Krajský úřad Královéhradeckého kraje

### Zpráva o uplatňování Zásad územního rozvoje Královéhradeckého kraje v uplynulém období (květen 2021 – květen 2025)

**ZPRÁVA O UPLATŇOVÁNÍ ZÁSAD  
ÚZEMNÍHO ROZVOJE  
KRÁLOVÉHRADECKÉHO KRAJE  
V UPLYNULÉM OBDOBÍ  
(květen 2021 – květen 2025)**

**N Á V R H  
K  
P R O J E D N Á N Í**

Obr. č. 1 Výřez výkresu I.2.b.1. VÝKRES PLOCH A KORIDORŮ Úplného znění ZÚR KHK po Aktualizacích č. 1, 2,3,4 a 5 s vyznačením zájmového území zdroj (autor)

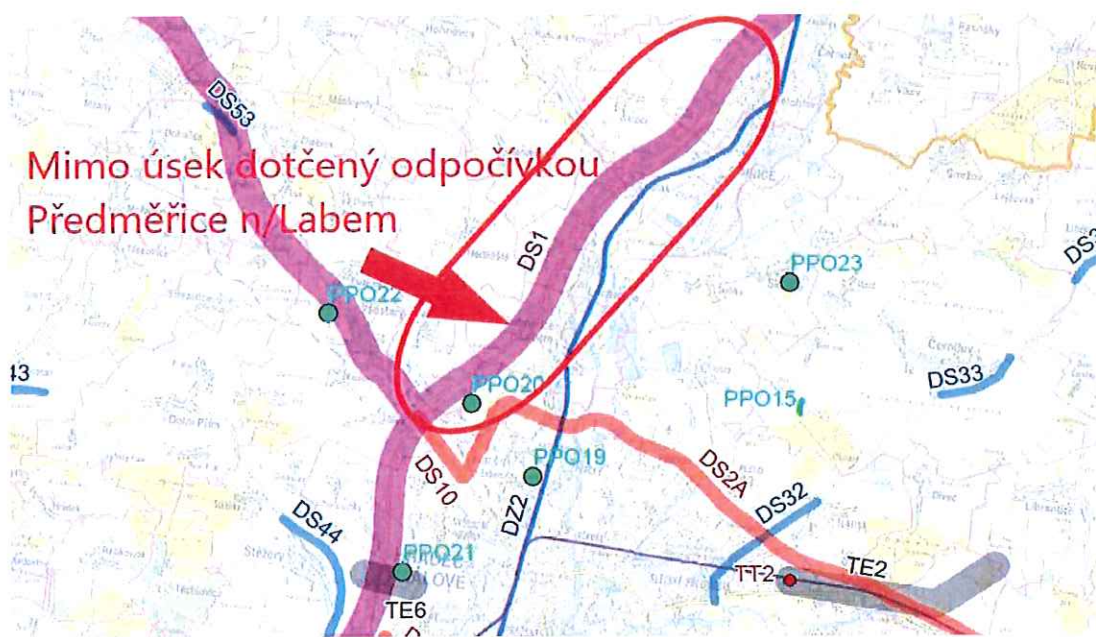
Koridor DS1 pro umístění dálnice D11 se všemi objekty a souvisejícími stavbami včetně mimoúrovňových křižovatek s napojením na stávající silniční síť v „rozsahu stavby D11 1105 – II Osičky – Hradec Králové“ je na základě požadavku MD ČR určen k vypuštění ze ZÚR KHK.

Obr. č. 2 Výřez výkresu I.2.b.1. VÝKRES PLOCH A KORIDORŮ Úplného znění ZÚR KHK po Aktualizacích č. 1, 2,3,4 a 5 s vyznačením zájmového území zdroj (autor)

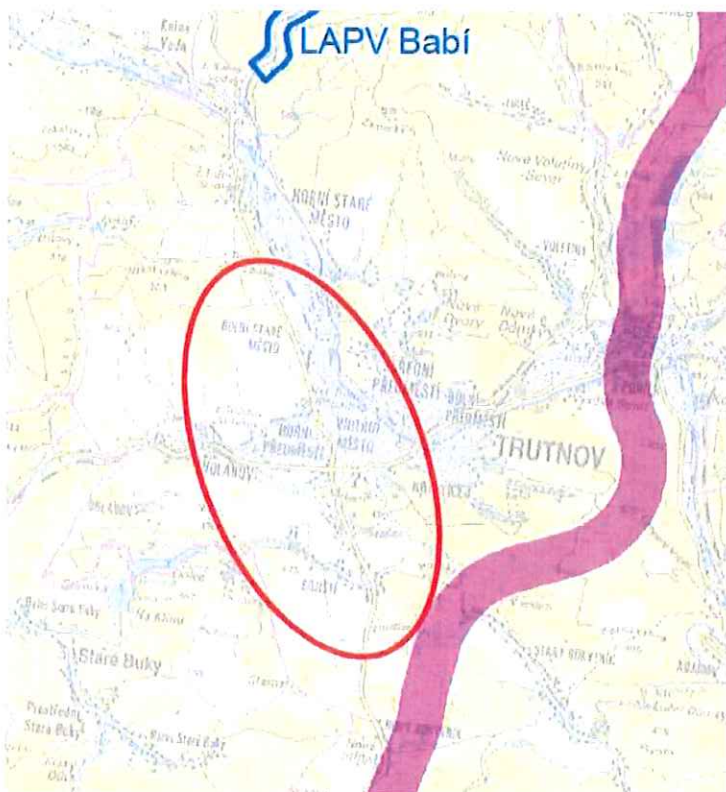
Na základě požadavku MD ČR bude **vypuštěna část koridoru DS1** v rozsahu stavby D11 1106 Hradec Králové – Smiřice mimo úsek dotčený připravovanou odpočívkou D11 Předměřice nad Labem.

Obr. č. 3 Výřez výkresu I.2.b.1. VÝKRES PLOCH A KORIDORŮ Úplného znění ZÚR KHK po Aktualizacích č. 1, 2,3,4 a 5 s vyznačením zájmového území zdroj (autor)

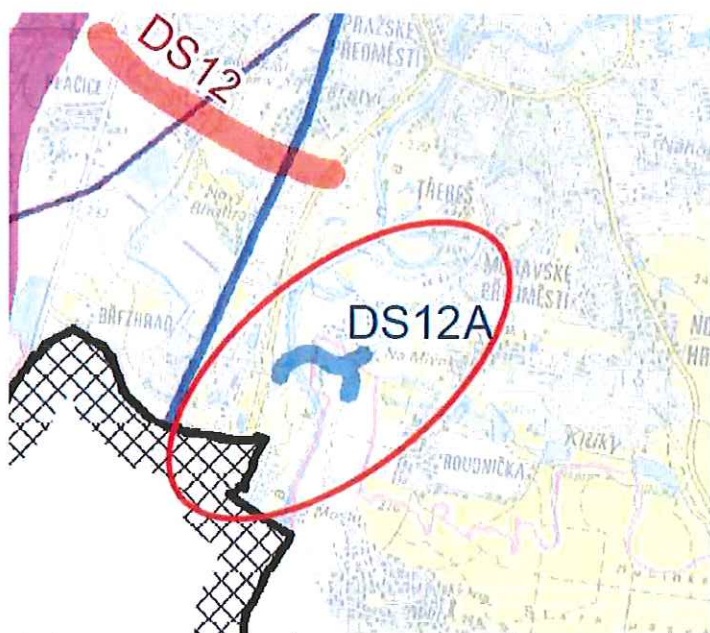
V rámci Změny č. 7 ZÚR KHK bude na základě předaných územně plánovacích podkladů prověřen a **zpracován požadavek MD ČR na vymezení koridoru silnice I/14 Trutnov, západní obchvat.**

Obr. č. 4 Výřez výkresu I.2.b.1. VÝKRES PLOCH A KORIDORŮ Úplného znění ZÚR KHK po Aktualizacích č. 1, 2,3,4 a 5 s vyznačením zájmového území zdroj (autor)

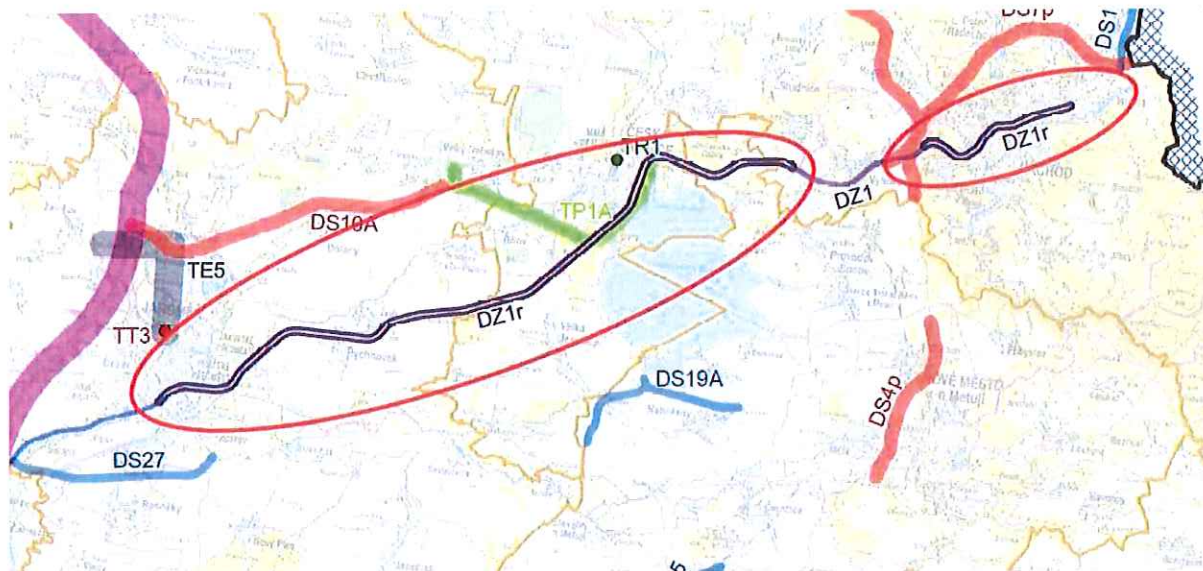
Na základě požadavku města Hradec Králové bude v rámci Změny č. 7 ZÚR KHK **prověřena úprava** již vymezeného koridoru DS12A ve správním území města Hradec Králové.

Obr. č. 5 Výřez výkresu I.2.b.1. VÝKRES PLOCH A KORIDORŮ Úplného znění ZÚR KHK po Aktualizacích č. 1, 2,3,4 a 5 s vyznačením zájmového území zdroj (autor)

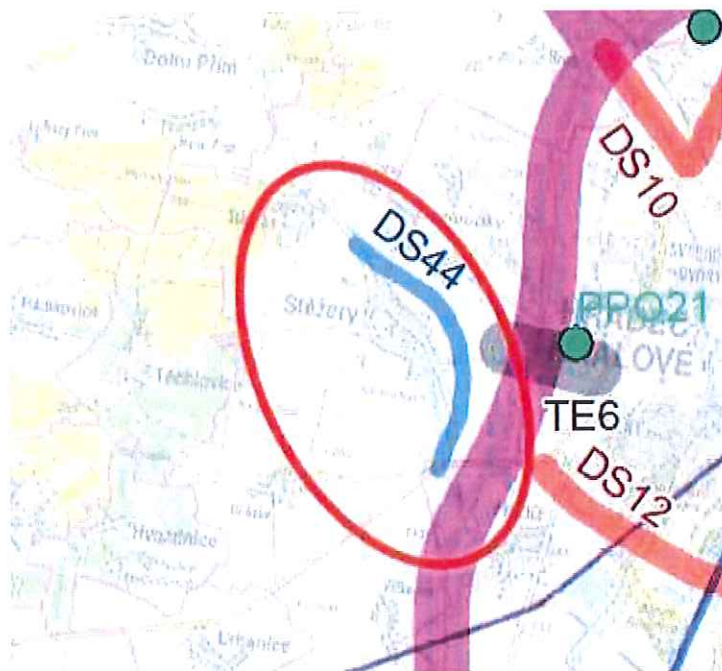
Na základě požadavku MD ČR v rámci modernizace a elektrifikace celostátní železniční trati č. 032 (mimo tzv. Vysokovské spojky) v úseku Jaroměř – Náchod (DZ1r) – územní rezervu prověřit a **převést na koridor veřejně prospěšné stavby** a dále také požaduje prověřit možnost sloučení s koridorem DZ1, tak aby vznikl jeden souvislý koridor pro železniční infrastrukturu.

Obr. č. 6 Výřez výkresu I.2.b.1. VÝKRES PLOCH A KORIDORŮ Úplného znění ZÚR KHK po Aktualizacích č. 1, 2,3,4 a 5 s vyznačením zájmového území zdroj (autor)

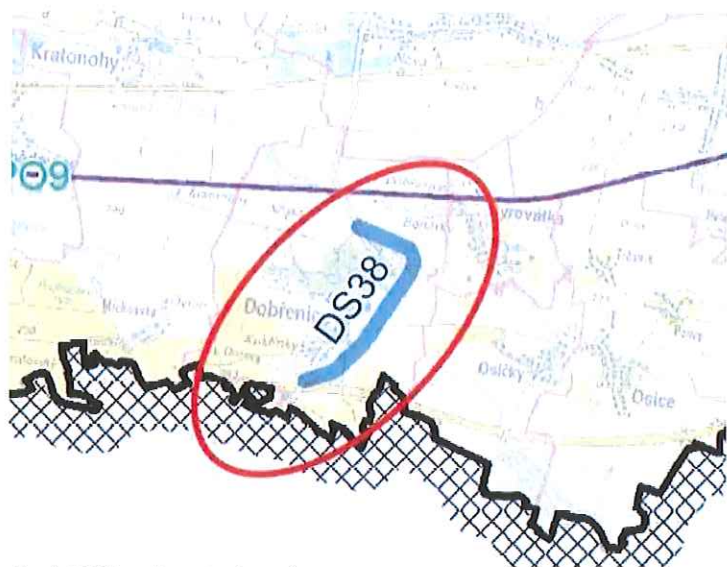
V rámci Změny č. 7 ZÚR KHK na základě požadavku obce Stěžery **prověřit vypuštění koridoru** silnice II/324 v prostoru Stěžery (s novým napojením na dnešní silnici I/11) (DS44).

Obr. č. 7 Výřez výkresu I.2.b.1. VÝKRES PLOCH A KORIDORŮ Úplného znění ZÚR KHK po Aktualizacích č. 1, 2,3,4 a 5 s vyznačením zájmového území zdroj (autor)

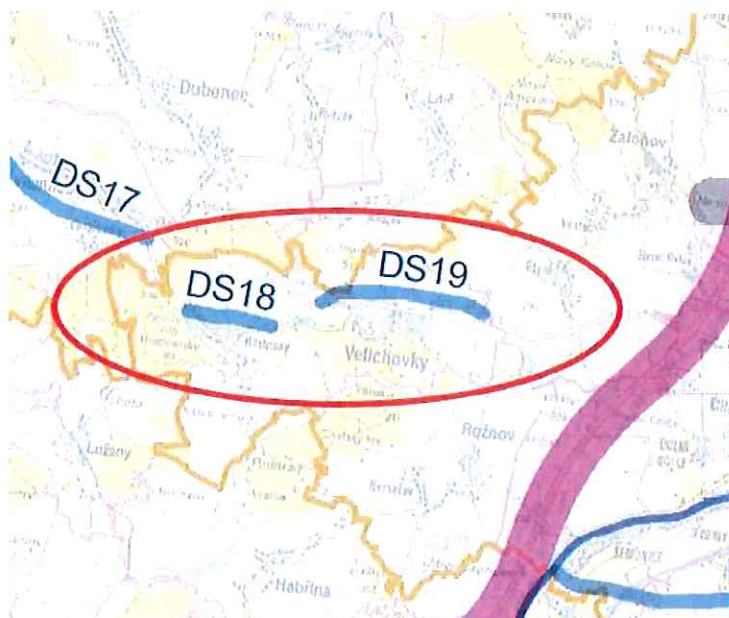
V rámci Změny č. 7 ZÚR KHK na základě požadavku obce Dobřenice **prověřit vypuštění koridoru** silnice II/323 v prostoru Dobřenice (DS38).

Obr. č. 8 Výřez výkresu I.2.b.1. VÝKRES PLOCH A KORIDORŮ Úplného znění ZÚR KHK po Aktualizacích č. 1, 2,3,4 a 5 s vyznačením zájmového území zdroj (autor)

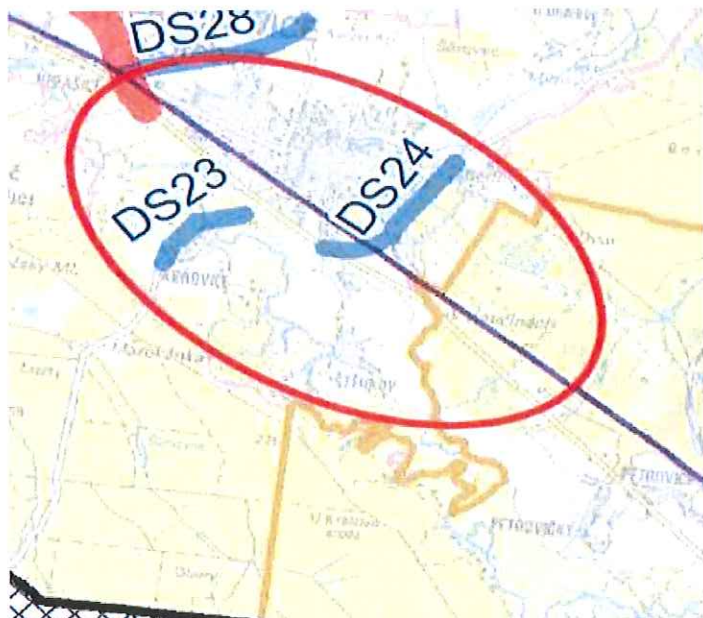
V rámci Změny č. 7 ZÚR KHK na základě požadavků obce Velichovky **prověřit vypuštění koridorů** silnice II/258 v prostoru Velichovek (Hustířany) (DS18) a silnice II/285 – v prostoru severně od Velichovek (DS19).

Obr. č. 9 Výřez výkresu I.2.b.1. VÝKRES PLOCH A KORIDORŮ Úplného znění ZÚR KHK po Aktualizacích č. 1, 2,3,4 a 5 s vyznačením zájmového území zdroj (autor)

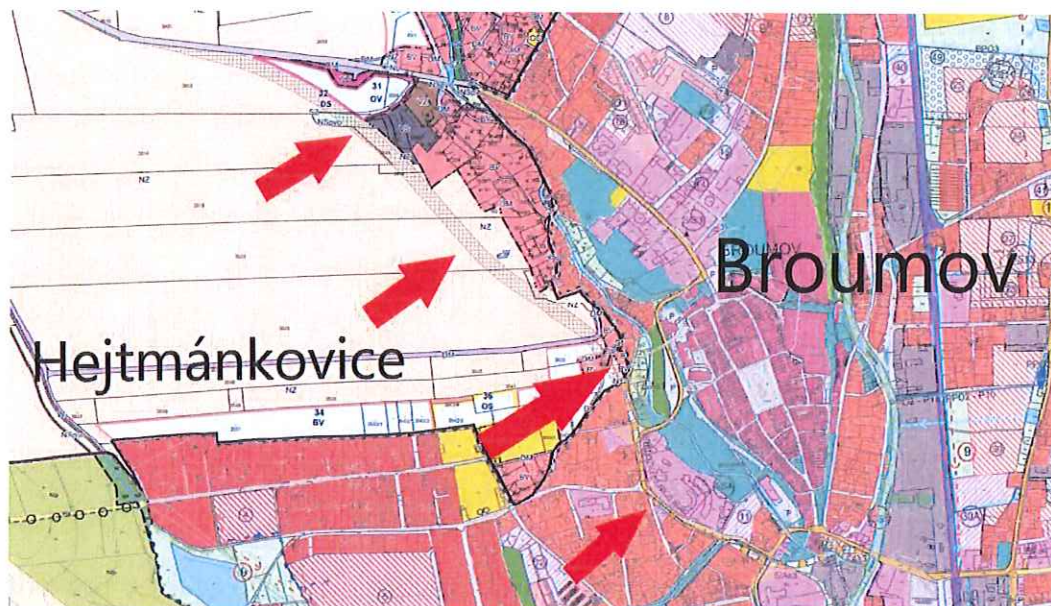
V rámci Změny č. 7 ZÚR KHK na základě požadavků obce Libřice **prověřit posunutí (oddálení) navrhovaného koridoru silnice II/308 od zastavěného území obce Libřice směrem na jihovýchod**. Součástí požadavku je také prověření dopravní situace v prostoru Libřic v návaznosti na zvýšené dopravní zatížení silnic vlivem stavby dálnice D11 dle požadavku obce.

Obr. č. 11 Výřez výkresu - bežešvý výkres pasport ÚPD KHK – platná ÚPD Broumov, ÚPD Hejtmánkovice zdroj (autor)

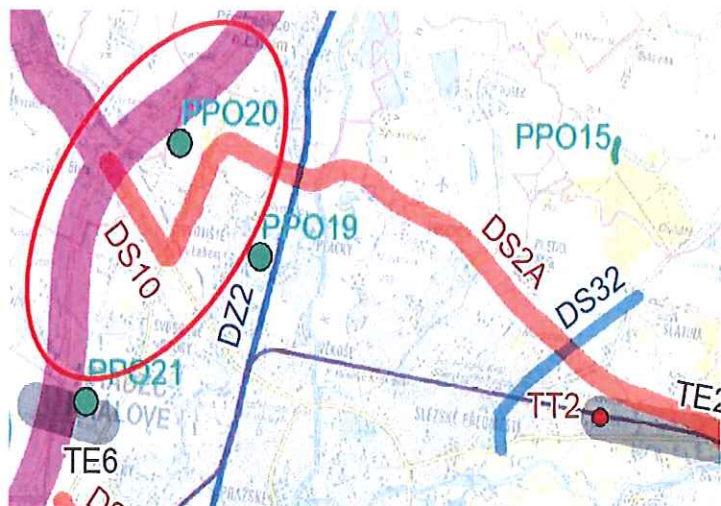
V rámci Změny č. 7 ZÚR KHK prověřit nové **vymezení koridoru silnice II/302, II/303** v prostoru správního území města Broumov s přesahem do správního území Hejtmánkovice, když uvedené řešení koridoru silnice II. třídy je již vymezené a územně stabilizované v územně plánovací dokumentaci města Broumov a obce Hejtmánkovice jako veřejně prospěšná stavba WD1.

Obr. č. 12 Výřez výkresu I.2.b.1. VÝKRES PLOCH A KORIDORŮ Úplného znění ZÚR KHK po Aktualizacích č. 1, 2,3,4 a 5 s vyznačením zájmového území zdroj (autor)

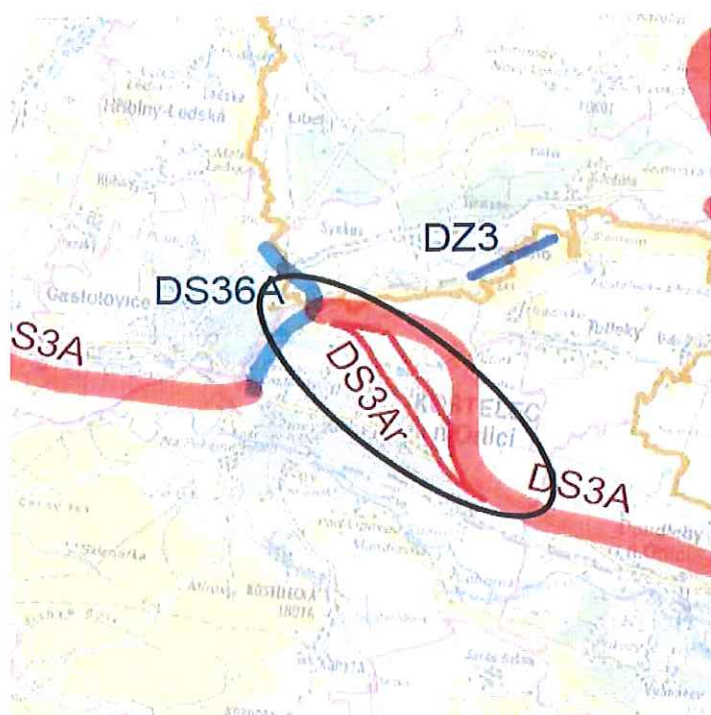
V rámci Změny č. 7 ZÚR KHK **prověřit vymezení územní rezervy** přímého propojení silnice I/11 (Severní tangenta) (DS2A) na dálnici D11 (DS1).

Obr. č. 13 Výřez výkresu I.2.b.1. VÝKRES PLOCH A KORIDORŮ Úplného znění ZÚR KHK po Aktualizacích č. 1, 2,3,4 a 5 s vyznačením zájmového území zdroj (autor)

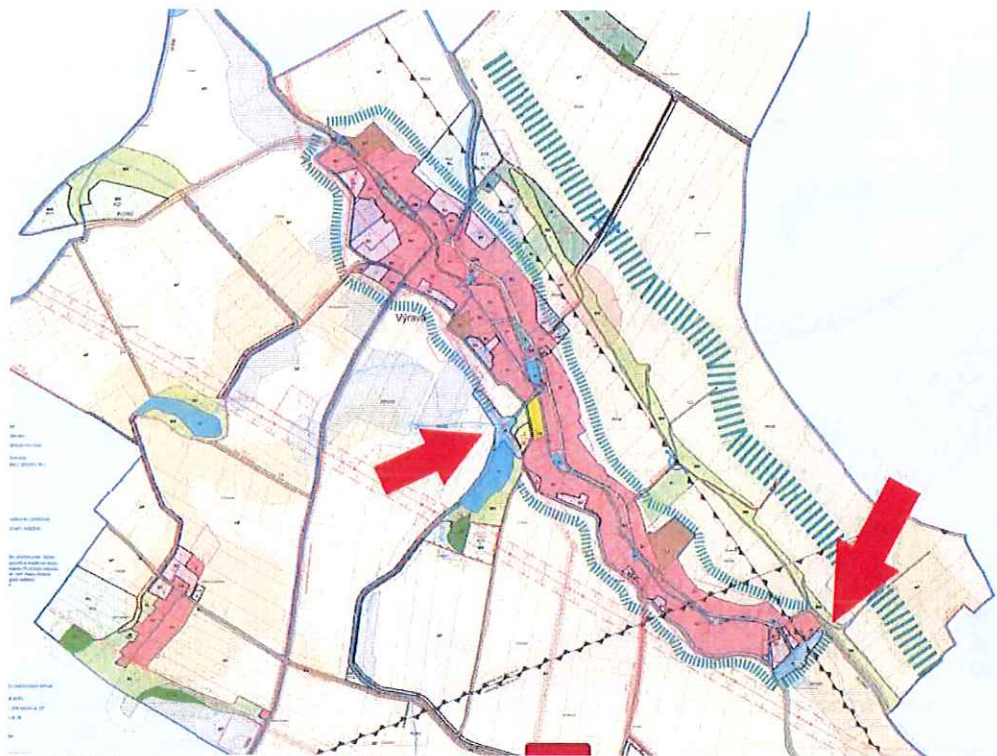
Na základě požadavku města Kostelec nad Orlicí bude **vypuštěna** silnice I/11 ve stopě koridoru územní rezervy (DS3Ar).
